住民討論集会の論点及び「国土交通省」の説明資料 (川辺川ダムを考える住民討論集会資料抜粋)

1. 川辺川ダム事業の必要性

資料1 球磨川の治水計画・川辺川ダムの事業計画

図 1 人吉地点上流域 2 日雨量と降雨地域分布の関係図

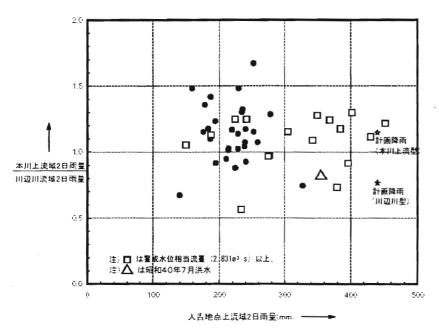
稀にしか起こらないような昭和40年7月洪水の降雨パターンを採用し、さらに川辺川流域、本川上流域、本川下流域の3流域の引き伸ばし率を変えて5つの降雨パターンを作成し、それらから算出される最大の洪水流量を基本高水流量として採用するという方法は、現実に合わない過大な基本高水流量を引き出すという意味で間違っていると考えますが、このことに対する誠実な説明を求めます。

図1は、表3に示した川辺川型及び本川上流型の降雨と、人吉地点で警戒水位以上を記録した実績洪水の降雨を対象として、本川上流域2日雨量と川辺川流域2日雨量の比率をとり、人吉地点上流域2日雨量とともにプロットしたものです。この図から、川辺川型及

び本川上流型の降雨の地域分布は、実績洪水の降雨の地域分布と整合していることがわかります。このことから、川辺川型、本川上流型などの計画の降雨パターンから算定された基本高水のピーク流量は妥当なものと考えられます。

参考 1 (出典)中野秀章(1971)「森林伐採及び伐採地の植被変化が 流出に及ぼす影響」(林業試験場報告 No.240)。p163

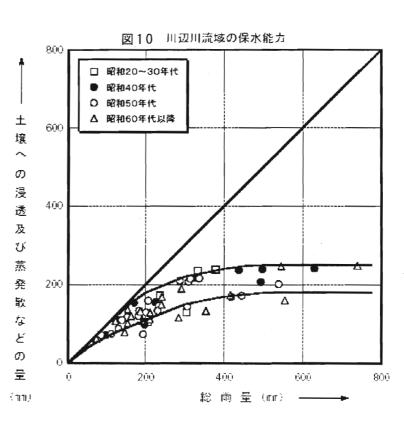
これまでダム反対側が、「森林の伐採後、 洪水のピーク流量が上昇」するとして示した森林水文学のデータは、ほとんどが中小 洪水時の小流域のものであり、治水計画で対象とするような大洪水時の大流域の状況を説明するものではありません。例えば、 ダム反対側(水源連)が平成14年6月の 第3回住民討論集会で示した釜淵2号沢及び竜の口山 北谷のデータは、全データ数 126個のうち総雨量が300mm以上の大雨のデータは3つであり、両流域とも流域面積が 0.2km²未満の小流域です。(参考1)

降雨の森林からの流出形態は、 中小洪水の時と、大洪水の時で異 なり、これに対応して、森林の洪 水緩和機能も大きく異なります。 森林は中小洪水では洪水緩和機能 を発揮しますが、大洪水では降っ た雨のほとんどが渓流や河川に流 出するような状況になるため、顕 著な効果は期待できません。球磨 川の治水計画は、人吉地点上流の 2日間の雨量で440mmを対象として いますが、この時には、ダム反対 側が示したデータの中小洪水時と は、降雨の森林からの流出形態が 異なります。図10からも、川辺川 流域では、森林土壌での保水及び 蒸発などは総雨量が200~250mm程 度で頭打ちとなっており、森林の

柳瀬地点の警戒水位相当流量以上を対象洪水

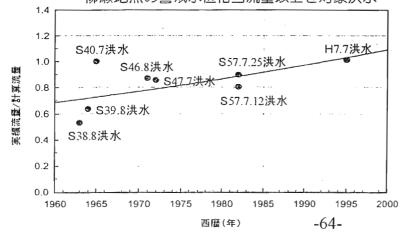
…川辺川を例にとって**タンクモデルという流量計算方法を使って**洪水ピーク流量の出方の経年変化をみると、明かな低下傾向がみられ、昭和40年前後を比べると、2割程度小さくなっている。これは、森林の生長による山の保水力の向上を物語っている。

ダム反対側のタンクモデルの対象洪水の選定は恣意的。

柳瀬地点での警戒水位相当流量以上の洪水を選定し、再計算すると、逆に森林の洪水緩和機能が減少する傾向となり、ダム反対側の主張は妥当ではない。

柳瀬地点での警戒水位 相当流量以上の洪水を 選定し、再計算すると、 森林の洪水綴和機能が 減少する傾向となる

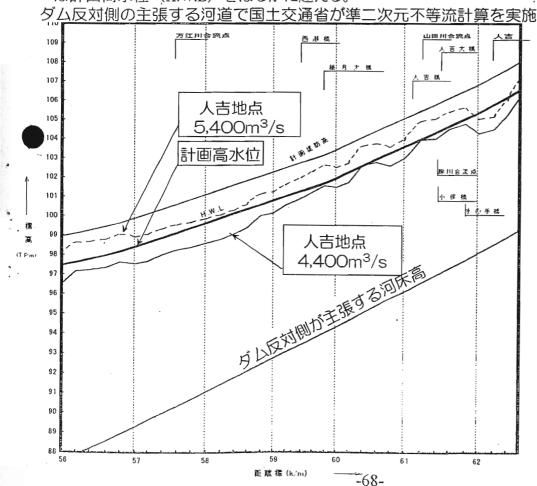
ダム反対側は「水理学に基づいているとは考えられない計算法」を 用いて、河道掘削後の流下能力を5,400m3/sと評価している。

…工事を実施したら…堤防の上から1.5mという十分な余裕を残して…約5,400 トンの水が流れることがわかりました。

水理学に基づく計算では流下能力は約4,400m³/s。 まちがった計算方法では、まちがった結果しか出てこない。

・ダム反対側が主張する河道で、国土交通省が不等流 計算を実施すると人吉地区の流下能力は4,400m³/s。 現河床 現河床 ダム反対側が主張する河床 横断イメージ図

ちなみにダム反対側が「人吉地区の流下能力」と主張する約5,400m³/sの洪水が発生すると、水位は計画高水位(H.W.L)をはるかに越える。
